Objet :
PLUI CCPR

L'avis sur votre projet de PLUi est avant tout guidé par l'intérêt collectif agricole. Il est formulé au titre de la consommation de l'espace et sur la cohérence de l'ensemble du projet notamment dans sa vocation à trouver un équilibre entre les activités qui s'exercent sur le territoire. Il a fait l'objet **d'un débat lors de la commission Territoires Environnement de la Chambre d'agriculture du 24 juin 2022.**

**Avis de la Mission Régionale d'Autorité environnementale
de Bourgogne-Franche-Comté
sur le projet de plan local d'urbanisme intercommunal (PLUi)
de la communauté de communes du Pays Riolais (70)
2ème avis**

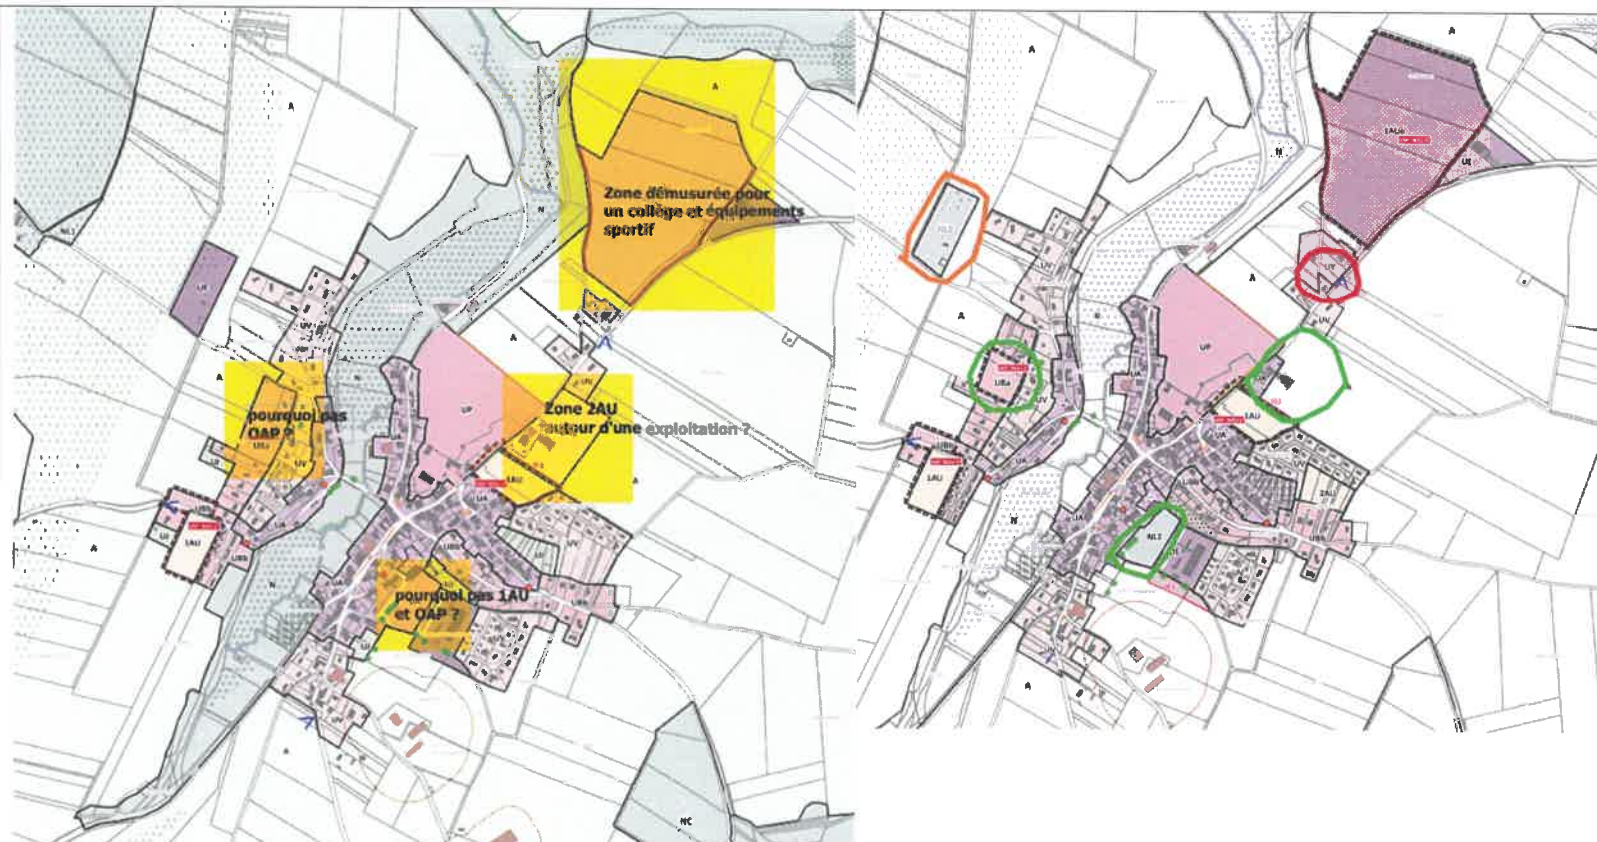
BOULOT Boulot : Suppression d'une zone 1 AU au Nord Forte diminution de la zone 1 AU au sud Mise en place OAP en zone U Requalification en 2AU d'une zone proche d'un site agricole Mise en place d'une zone 1AU au sud mais avec OAP ETUZ Suppression d'un chemin coupant une parcelle en 2 Phasage d'une énorme zone en 1 AU et 2AU Ajout de 2 secteurs au nord (2 AU et 1 AU)

**CHAMBORNAY
LES BELLEVAUX**

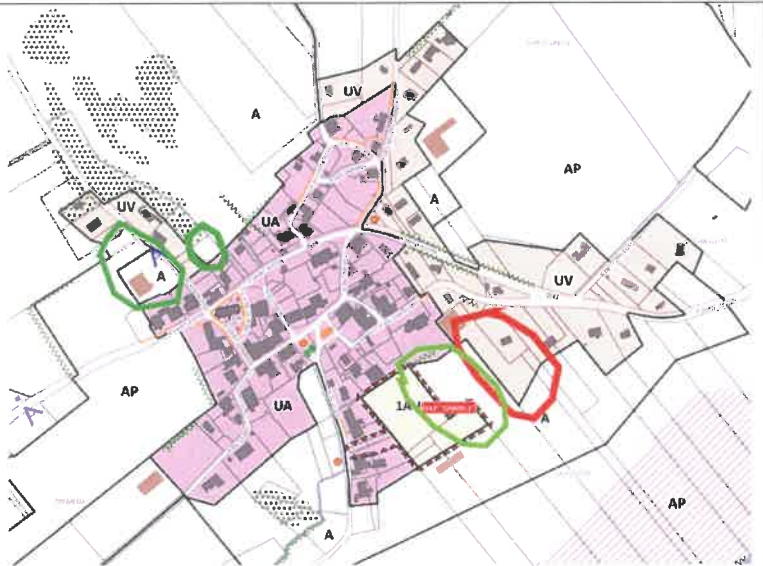
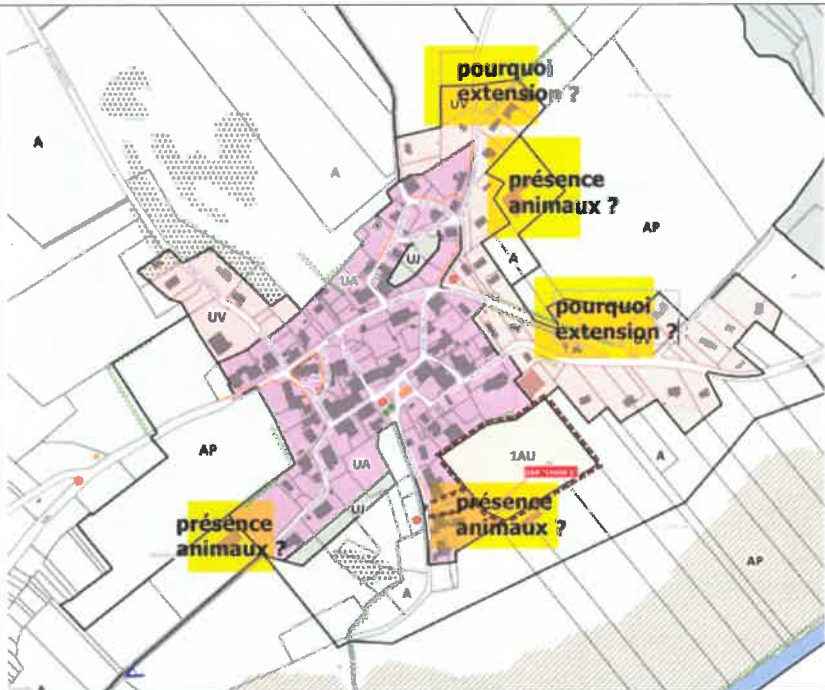
Suppression
d'une partie de
1AU et de
surfaces en UV

Intégration de
parcelle en Uv

CIREY

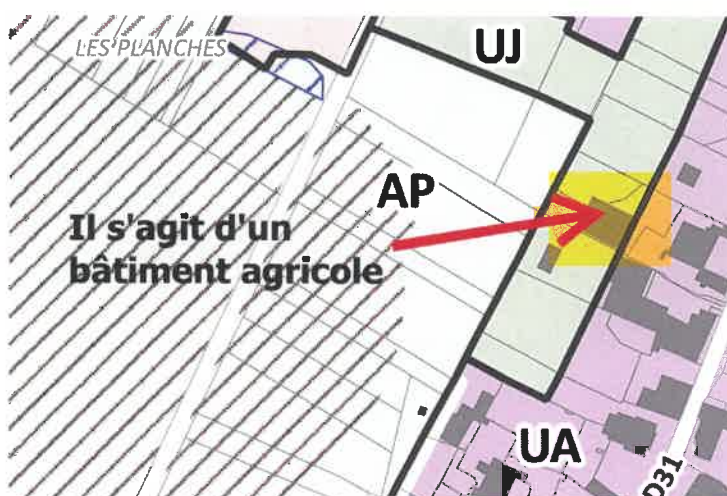
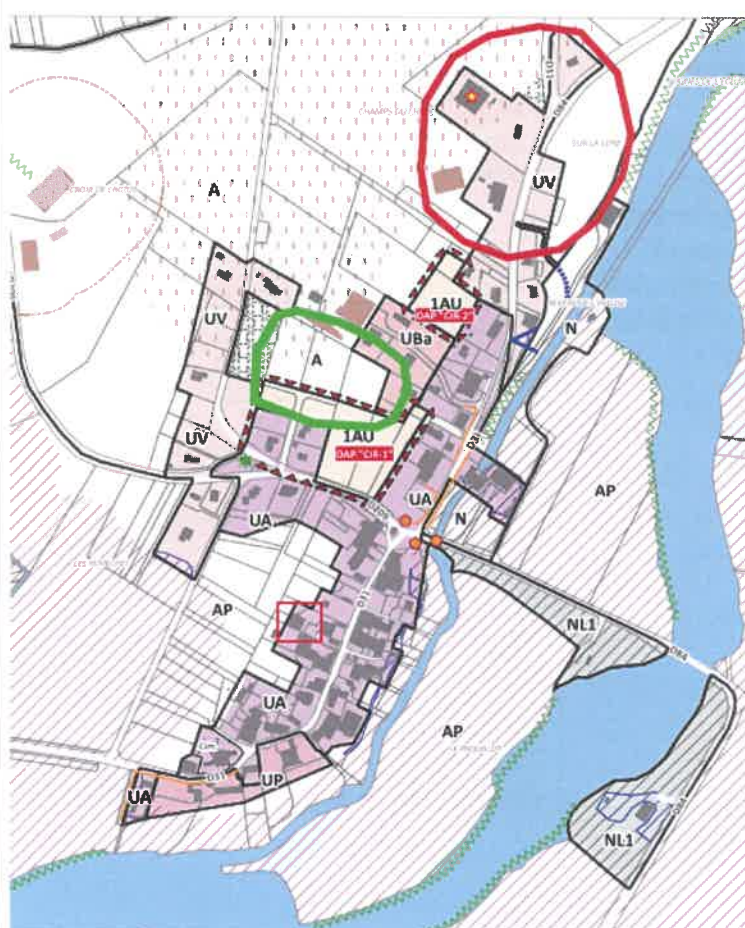
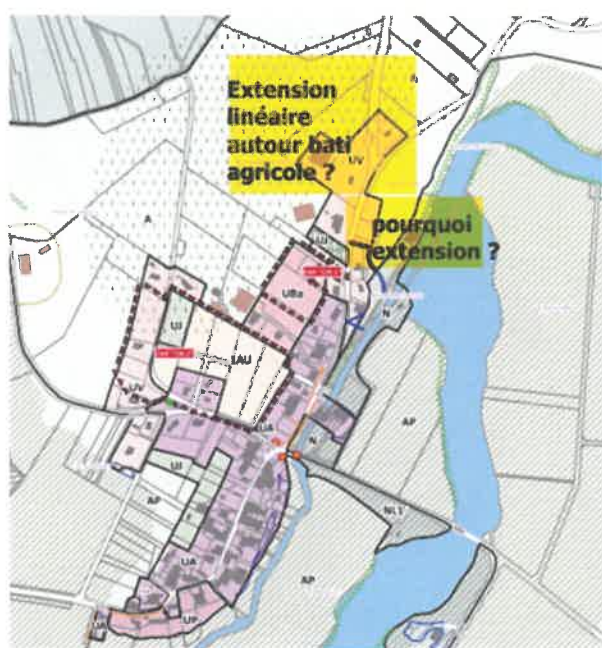
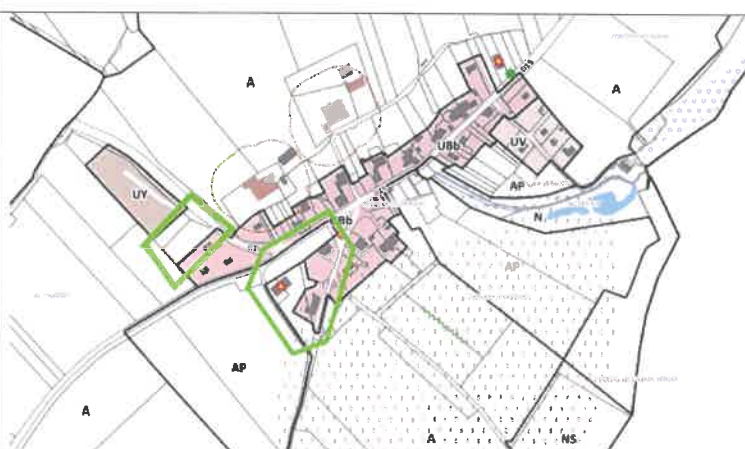
Une évolution positive depuis la CC : réduction des ouvertures et bascule de U à 1 AU

Un secteur nord en Uv pas compréhensible

**GRANDVELLE ET
LE PERRENOT**

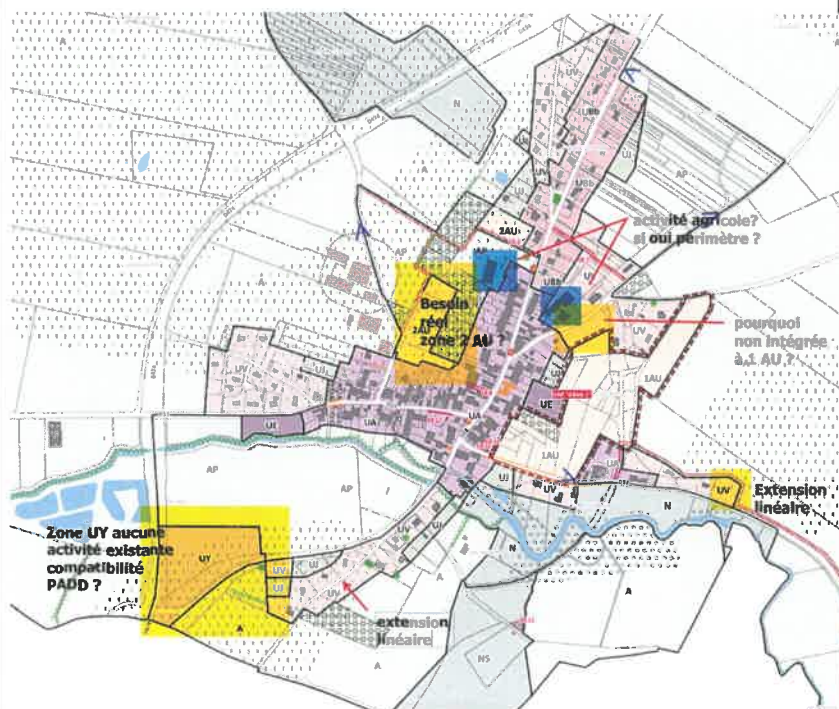
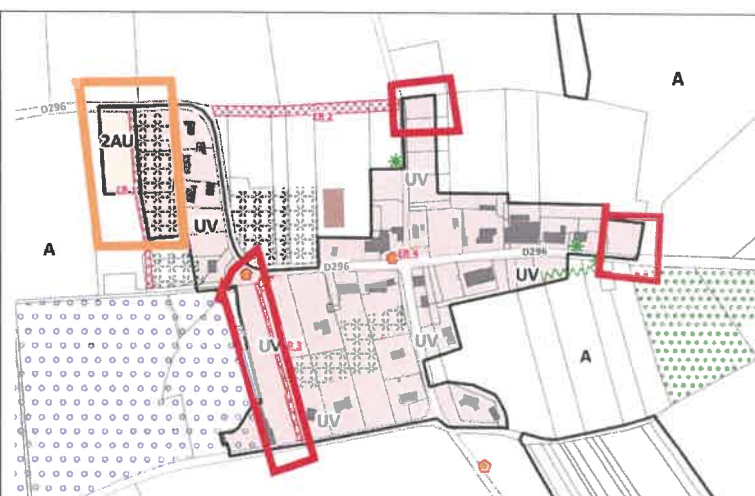
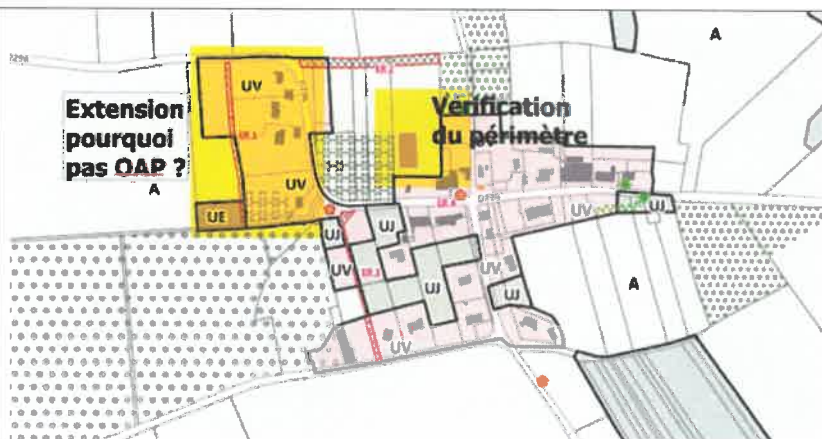
Peu d'évolution
sur la partie
habitat

Réduction de la
zone d'activité

LA MALACHERE

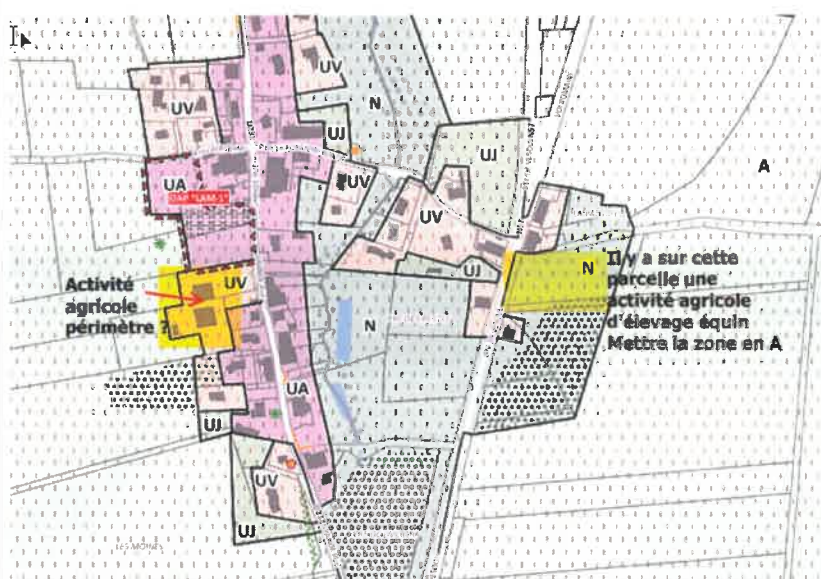
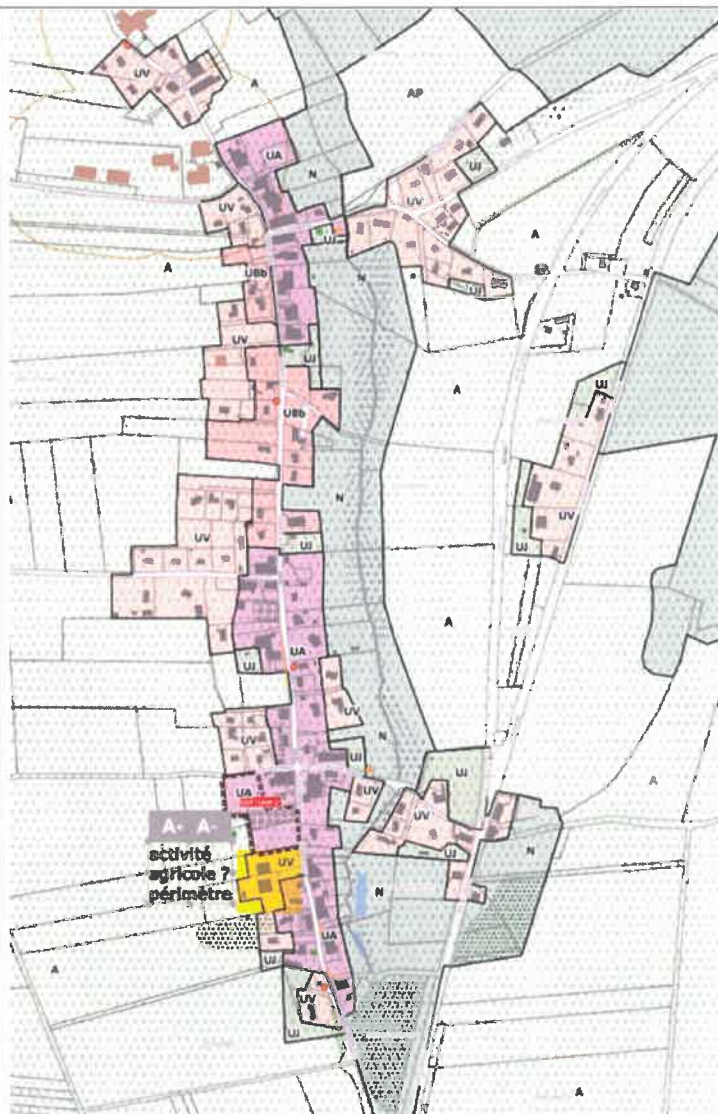
Une extension
au nord dans les
périmètres des
exploitations

Une
suppression de
zone UA et Uj

RIOZ

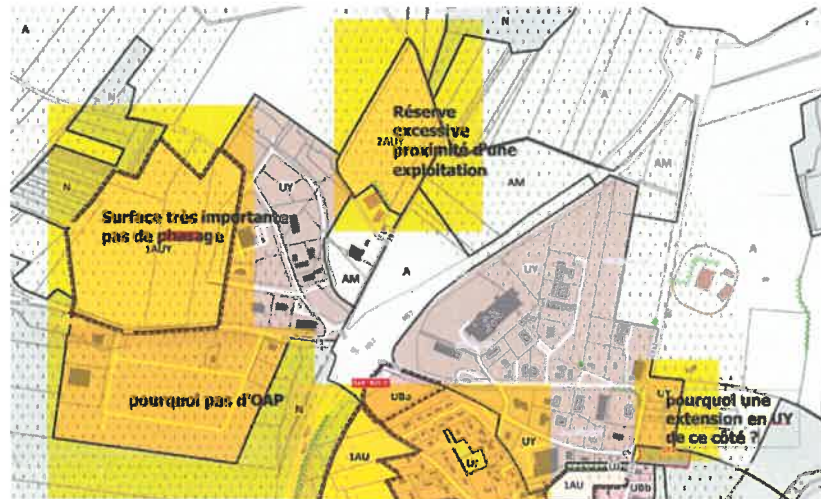
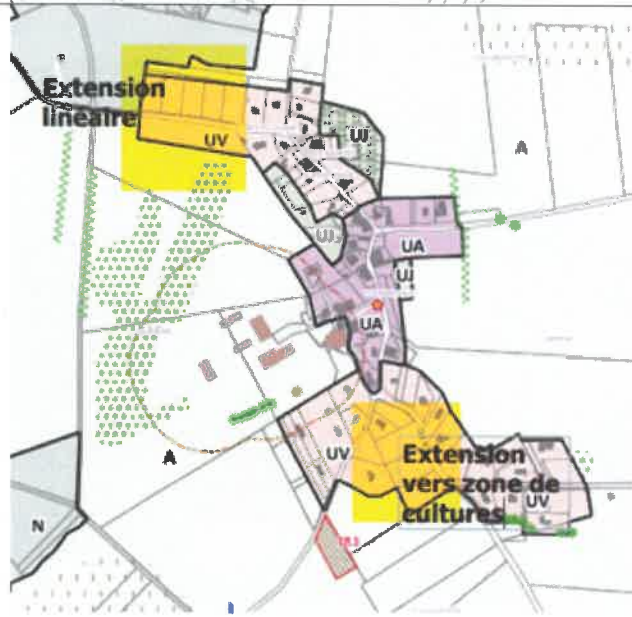
Une forte diminution des zones Uy

Une requalification de zone 1AUy en 2 AUy

Chaux-la-Lotière

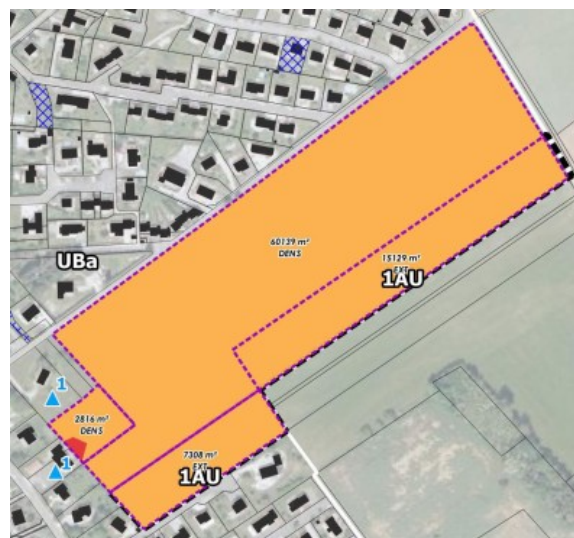
aux besoins de construction neuve a été repéré dans les enveloppes bâties existantes. Ce nombre est cependant à relativiser : quelques secteurs identifiés comme de la densification dans les planches communales (document 1.2.1 « justifications ») auraient dû être considérés comme de l'extension en l'absence d'explications.
